東通原子力発電所1号炉審査資料	
資料番号	A1-CA-0118
提出年月日	2023年4月17日

東通原子力発電所 基準地震動の策定のうち プレート間地震の地震動評価について (コメント回答)

2021年4月23日
東北電力株式会社

審査会合におけるコメント

三陸沖北部～宮城県沖の連動モデルと地震調査研究推進本部(2004a)の震源モデル

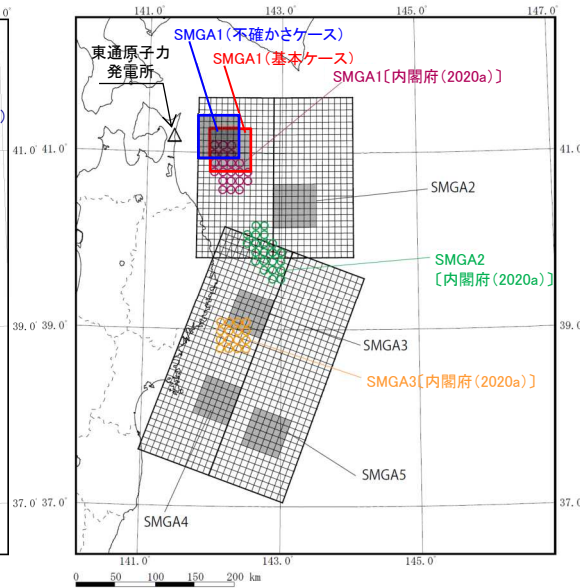
S178

- 検討用地震の震源モデルのうち敷地に最も近いSMGA1を含む三陸沖北部の領域について、地震調査研究推進本部(2004a)による三陸沖北部地震の震源モデル及び内閣府(2020a)による日本海溝(三陸・日高沖)モデルの強震動生成域との比較を示す。
- 検討用地震の震源モデルのうち敷地に最も影響のあるSMGA1は、他2つのモデルの敷地に最も近いSMGAよりもさらに近い位置にあり、また、その短周期レベルも他2つのモデルと同等またはそれ以上である。なお、検討用地震の基本震源モデルのSMGA1の短周期レベルは、短周期レベルが大きい1978年宮城県沖地震を踏まえた割増係数1.4を保守的に考慮している。

検討用地震の基本震源モデル及び
要素地震として選定した地震の震央位置

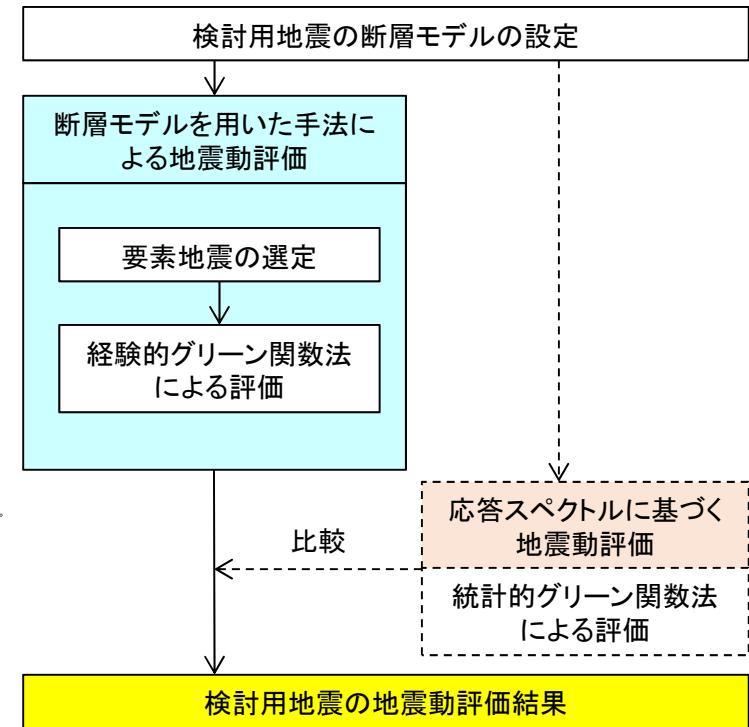
S176

- M9のプレート間地震は、既往の距離減衰式に対して外挿となることから、地震動評価は断層モデル手法による評価結果を採用し、距離減衰式による評価は、検討用地震の特徴を踏まえ、断層モデル手法の地震動評価結果のレベル確認として参考的に実施する。
- 断層モデルを用いた手法による地震動評価は、設定した震源モデルの各SMGA付近で発生したプレート間地震の観測記録が敷地で得られていることから、経験的グリーン関数法[釜江ほか(1991)及び入倉ほか(1997)]による地震動評価を実施する。また、経験的グリーン関数法による評価結果のレベル確認として、参考的に統計的グリーン関数法による評価を実施し比較する。(補足説明資料3章参照)

三陸沖北部～宮城県沖の連動モデル

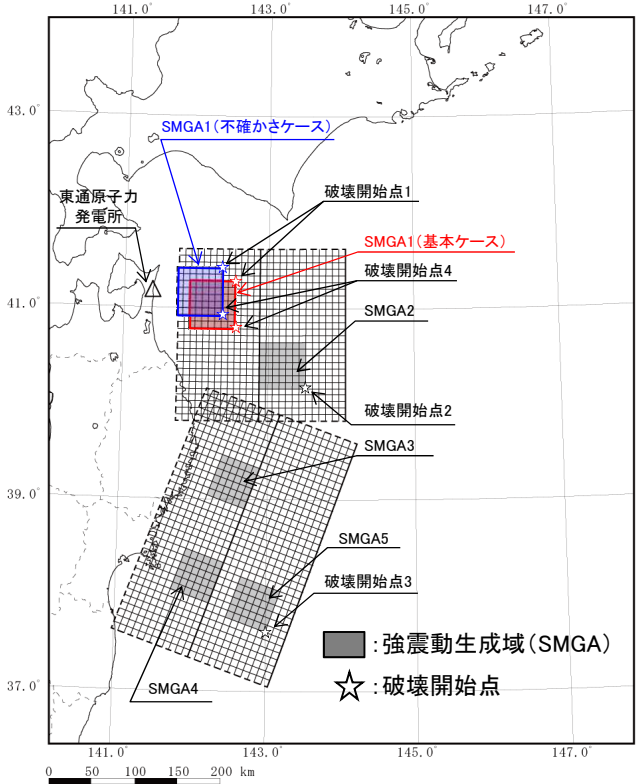
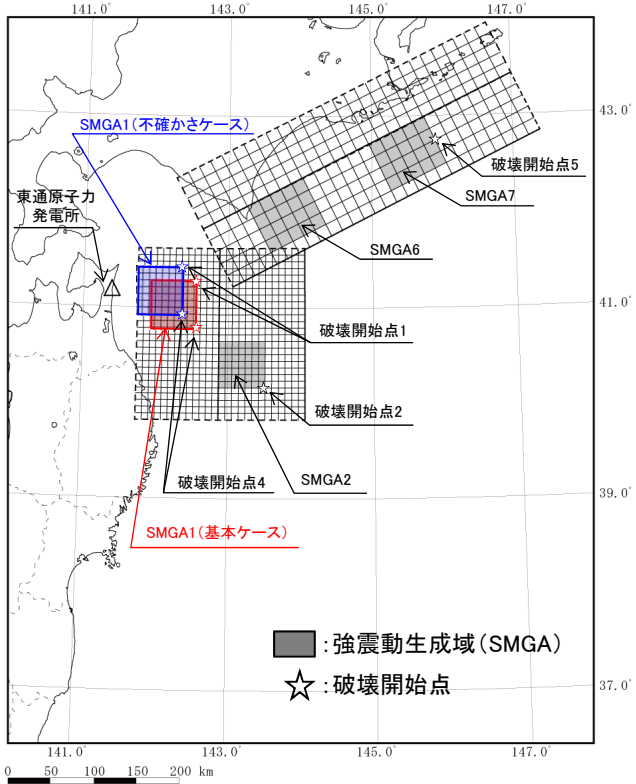
S176 S177

- 敷地周辺で発生するプレート間地震の特徴を整理し、敷地に対して最も影響の大きい地震として、三陸沖北部(青森県東方沖・岩手県沖北部)のM8程度の地震を包含する領域に「東北地方太平洋沖型地震(M9.0)」を選定した(検討用地震の選定)。
- 震源モデルは、三陸沖北部～宮城県沖の連動及び三陸沖北部～根室沖の連動の2つの連動モデルを設定した。

地震動評価結果 応答スペクトル(PN基準)

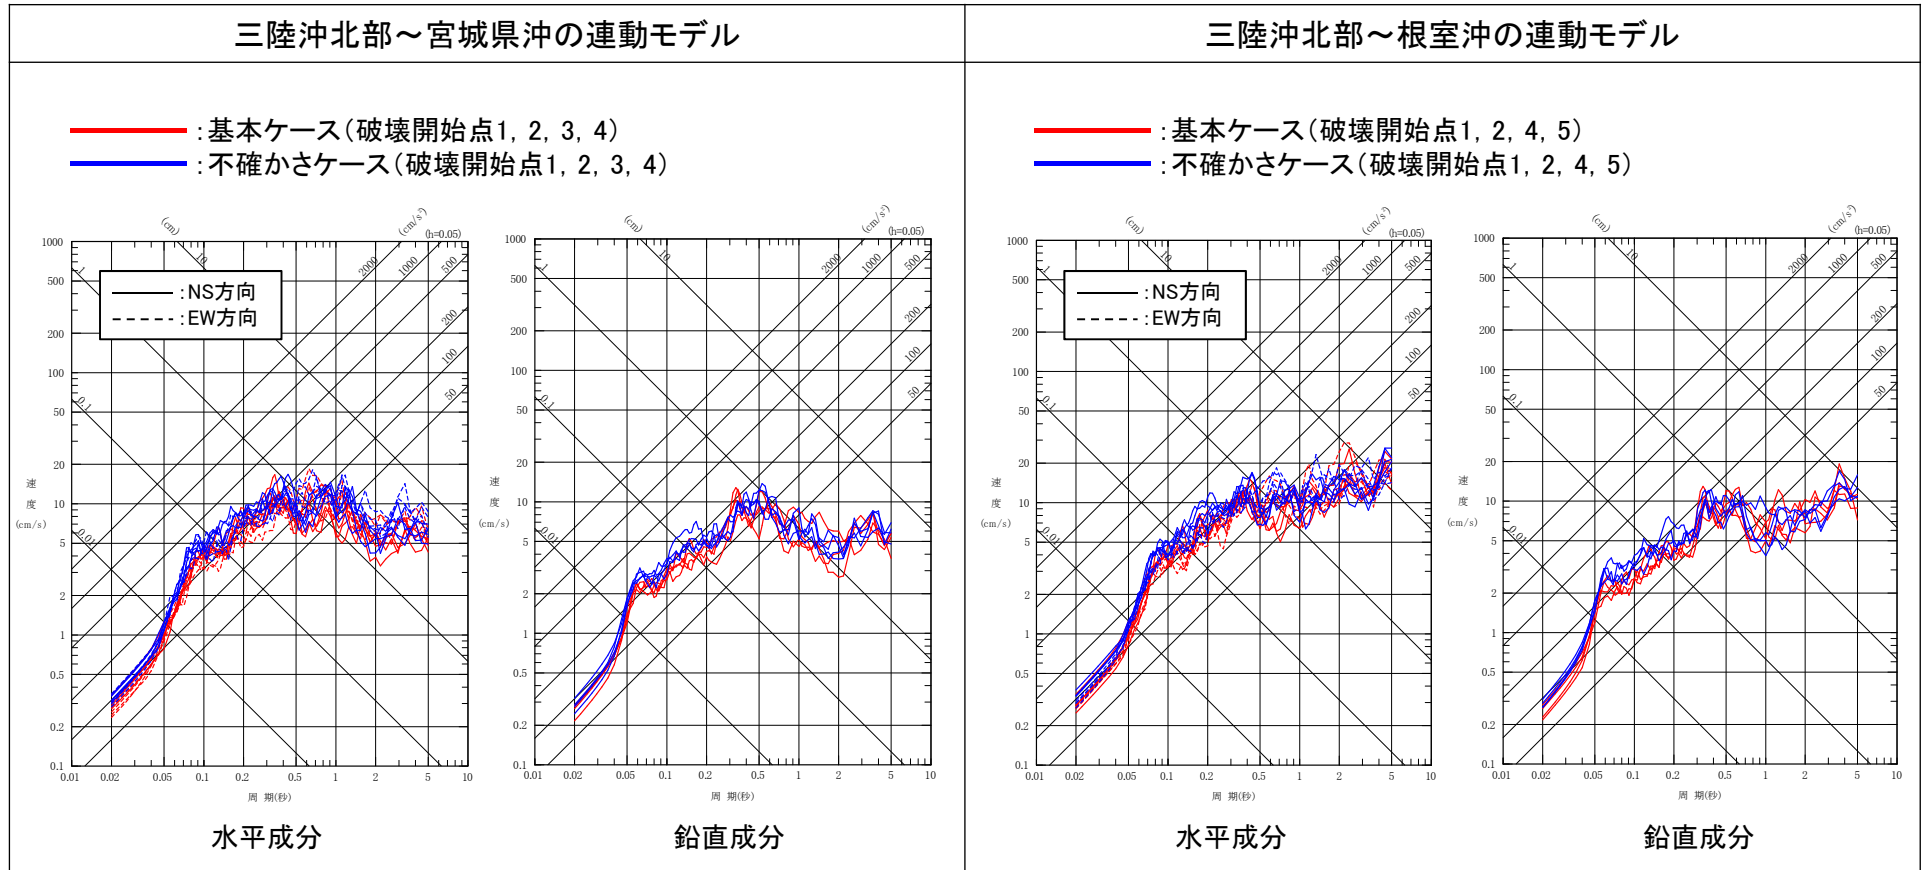
S176 S177

- 三陸沖北部～宮城県沖の連動モデル及び三陸沖北部～根室沖の連動モデルについて、不確かさを考慮した設定(SMGAの位置の不確かさを考慮したケース)を行い、断層モデルを用いた手法(経験的グリーン関数法)による地震動評価を行った(検討用地震の地震動評価)。
